Avis IRSN N° 2014-00177

Objet : CEA/Saclay
INB n° 101/ORPHÉE
Suites données au réexamen de sûreté - Réponse à l'engagement n° 73 concernant le
planning de remplacement des doigts de gant du réacteur

Figure 1 : Vue de dessus du réacteur

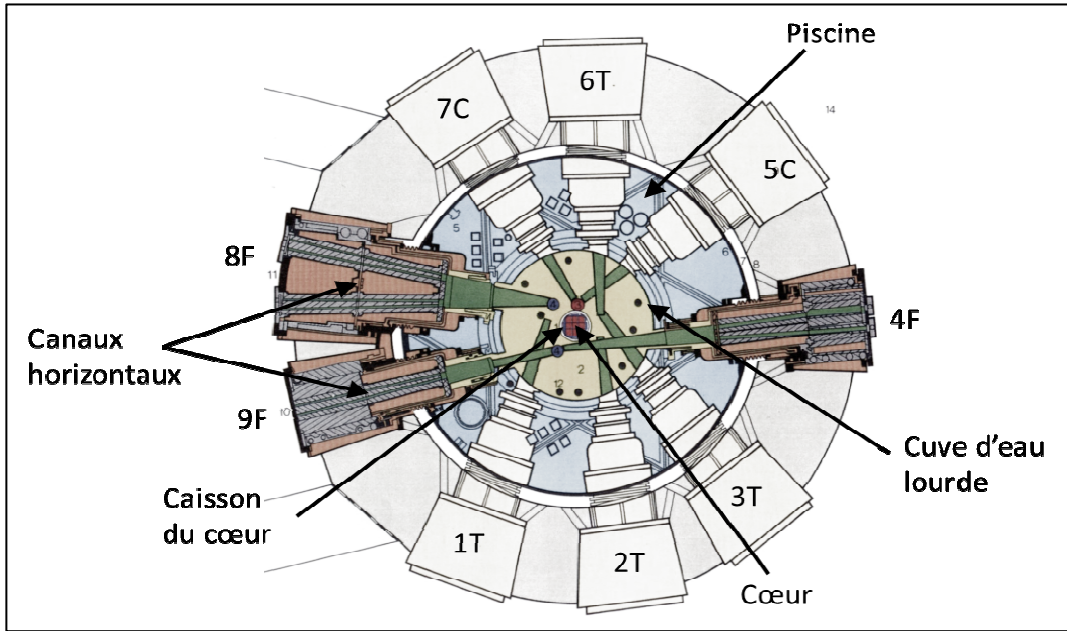
En outre, au cours de cette même instruction, l'exploitant a réévalué sensiblement à la hausse l'insertion de réactivité qui serait induite en cas de rupture du doigt de gant du canal 4F (cf. figure n°1 en annexe au présent avis), ce qui l'a conduit à prendre l'engagement de « réviser la périodicité de remplacement du doigt de gant 4F compte tenu du poids particulier en réactivité associé à ce doigt de gant » (engagement n°73 - deuxième partie).

Néanmoins, pour ce qui concerne le doigt de gant du canal 4F susmentionné, l'IRSN estime que, dans le principe, cette limite s'avère insuffisante en l'absence de réponse à l'engagement n°74 pris par le CEA à l'issue de l'instruction du réexamen de sûreté de l'installation et qui concerne l'étude de l'impact sur le cœur du réacteur de l'insertion de réactivité qui serait induite en cas de rupture de ce doigt de gant. Aussi, dans l'attente de cette étude, l'IRSN considère que ce doigt de gant doit conserver un niveau de ductilité d'au moins 4 % (majoration forfaitaire considérée par l'IRSN par rapport au niveau de ductilité de référence retenu par l'IRSN). Toutefois, au regard des conditions actuelles de fonctionnement du réacteur, l'IRSN constate qu'un niveau de ductilité proche de 4 % ne serait atteint que vers 2018. En tout état de cause, l'IRSN souligne l'importance que la réponse de l'exploitant à l'engagement n°74, dont l'échéance a déjà été repoussée de plus d'un an par rapport à la date prévu initialement, soit transmise dans les meilleurs délais.
